**Avis sur le projet du « parc éolien de Luant » à Luant (36)**

N°MRAe 2022-4060

Avis délibéré de la MRAe Centre-Val de Loire n°2022-4060 en date du 24 février 2023

Projet du « parc éolien Grand Communal de Luant » à Luant (36)

Plan de l'installation projetée (Source : résumé non technique de l'étude d'impact, page 33)

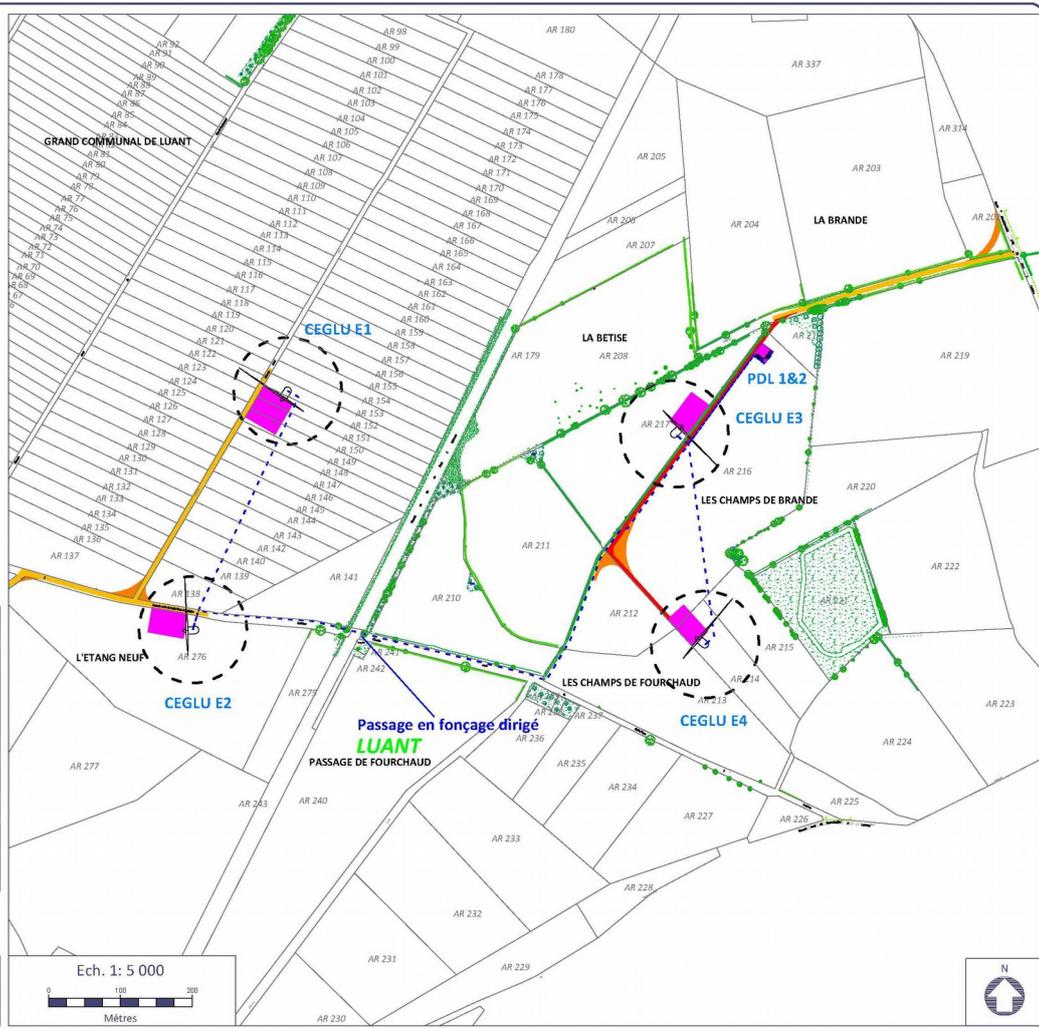
Les deux habitations les plus proches sont situées au lieu-dit « le prieur » sur la commune de Luant, à 508 m au sud de l'éolienne « CEGLU E4 » du projet.
